בית ספר נועם

סיכום מבדק שתי-מבדקי בטיחות מנהל חינוך

תאריך המבדק-ה' 9/2/2023

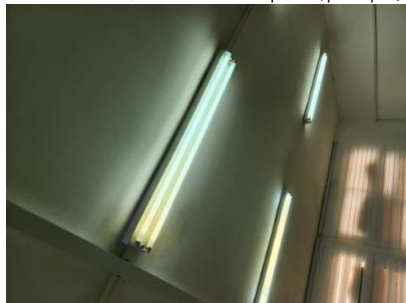
הדלתות תצוידנה באבזר או באבזרים לצורך המטרות -1-חדרי המזכירות-מגן אצבעות לא קיים/ לא תקין. סכנת פגיעה באצבעות- - -
הבאות: א. מגן אצבעות בשני צידי הציירים באזורים שבהם יש אפשרות להילכדות אצבעות. ב. האטת אגף הדלת במהלך סגירתו. ג. מעצור דלת במצב פתוח. האבזר יותקן בקיר, בגובה אגף
5.23-11/2/2023 21: 27 הדלתות-הדלת ולא ברצפה. ד. במקלט ובמרחב מוגן יש להתקין מגן אצבעות ואלמנט קיבוע שיותאם לדלת. ה. בדלתות קלות של שירותים נדרשת הגנה מתאימה

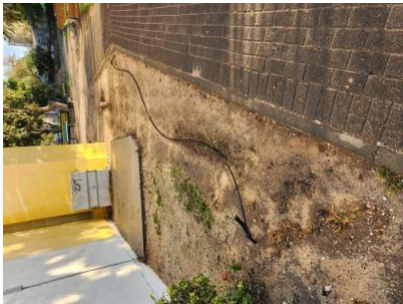
כל אביזרי החשמל יהיו שלמים -0-אולם ספורט-שקע חשמלי לא תקין. קופסת חשמל עם חוטים גלויים. סכנת התחשמלות- - -
9.5-11/2/2023 21: 36 מפסקים ושקעים.-ומקובעים למקומם

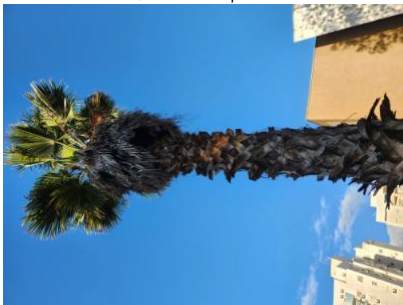
החצר תאורגן באופן שיבטיח בטיחות מרבית בעת תנועה -1-חצר מזרחית-צינורות השקיה לא פעילים / תקינים. סכנת נפילה ופציעה- - - -
 3.11-11/2/2023 21: 45-ארגון החצר-ופעילות של תלמידים
